Sitzungsprotokoll

der 15. Sitzung des Gemeinderates
Herrsching a. Ammersee
am 26.07.2021

- 3) Vollzug der Baugesetze;
Aufstellung des Bebauungsplanes Nr. 67 "Gymnasium Herrsching" im Bereich der Grundstücke Fl. Nrn. 1614, 1614/1, 1615, 1616, 1619, 1620/3, 1624, 1625, 1625/8, 1612/4 (Teil) und 1651 (Teil) der Gemarkung Herrsching zwischen der Panoramastraße und der Staatsstraße ST2067;
- Behandlung der im Rahmen der öffentlichen Auslegung gem. § 3 Abs. 2 BauGB sowie der Beteiligung der Behörden und sonstigen Trägern öffentlicher Belange gem. § 4 Abs. 2 BauGB vorgebrachten Einwendungen, Bedenken und Anregungen

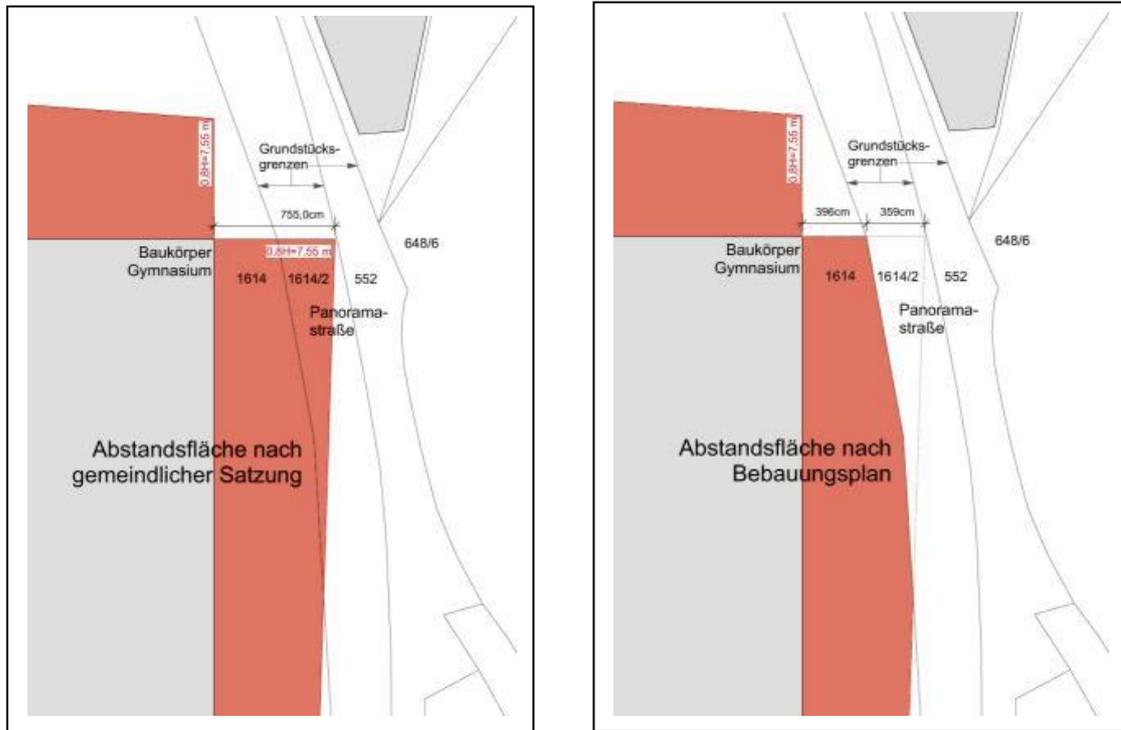
Mit der festgesetzten Wandhöhe von 560,00m ü NN ergeben sich bezogen auf die Panoramastraße Ansichtshöhen von 10,25m bis 5,40m Diese sind weitestgehend deutlich niedriger als die anderen Bebauungen an der Panoramastraße. Das Gebäude erhält zudem eine Unterteilung, so dass Ansichtslängen von maximal 60m entstehen werden.

Die geltende Abstandsflächensatzung der Gemeinde Herrsching in der Fassung vom 19.04.2021 wird grundsätzlich eingehalten. Die Abstandsflächen fallen maximal bis zur Mitte der öffentlichen Verkehrsfläche.

Eine Besonderheit betrifft die nord-östliche Ecke des Bauraums „Schule“: hier würde die Abstandsfläche nach der gemeindlichen Satzung in das Grundstück Fl. Nr. 1614/2 (Gemarkung Herrsching) hineinfallen. Faktisch ist dieses Grundstück Teil des Straßenraumes der Panoramastraße. Es befindet sich jedoch derzeit in Privateigentum, soll aber von der Gemeinde Herrsching erworben werden. Der Grunderwerb ist bereits eingeleitet. Um den Bebauungsplan zeitnah umsetzen zu können, wird hierfür im Bebauungsplan folgendes festgesetzt:

„An der Grundstücksgrenze von Fl. Nr. 1614 zur Fl. Nr. 1614/2 (Gemarkung Herrsching) darf im Bauraum „Schule“ unabhängig von den Abstandsflächenregelungen der geltenden Abstandsflächensatzung der Gemeinde Herrsching in der Fassung vom 19.04.2021 bis an die Baugrenze mit der maximal zulässigen Wandhöhe von 560,00m ü NN-Höhe angebaut werden.“

2.5 Umgriff Bebauungsplan

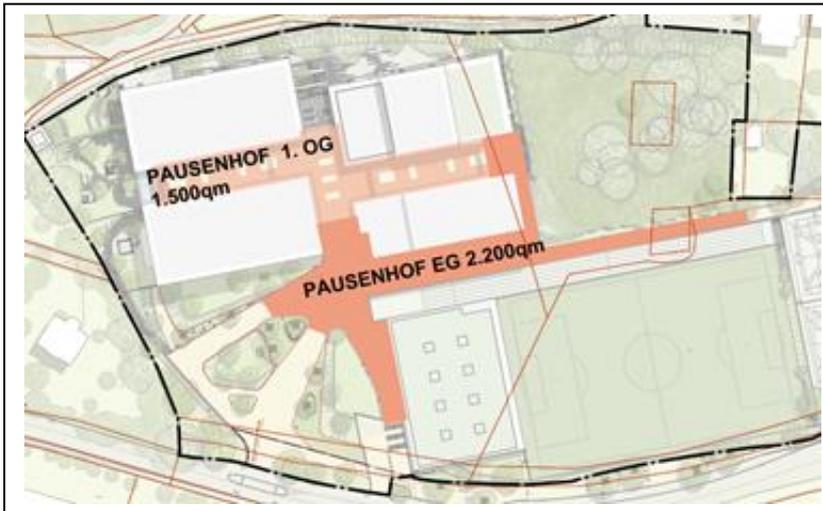
Mühlfelder Straße muss in Planzeichen und Festsetzungen aufgenommen werden; Querungshilfe für Schüler-/Lehrerzahl völlig unzureichend; Ampelanlage sollte installiert werden

Der Geltungsbereich des Bebauungsplanes wurde mit dem Kreisbauamt abgestimmt. Bei der Mühlfelder Straße handelt es sich um eine Staatsstraße, welche der Straßenbaulast des Staatlichen Bauamtes Weilheim unterliegt. Der erste Planentwurf wies eine Teilfläche des Kreisverkehrs und damit der Staatsstraße als öffentliche Verkehrsfläche aus. Im Rahmen der frühzeitigen Beteiligung der Behörden und sonstigen Trägern öffentlicher Belange wurde seitens des Staatlichen Bauamtes Weilheim vorgebracht, dass dieser Teil aus dem Geltungsbereich herausgenommen werden soll.

Eine Änderung der Planung ist nicht veranlasst.
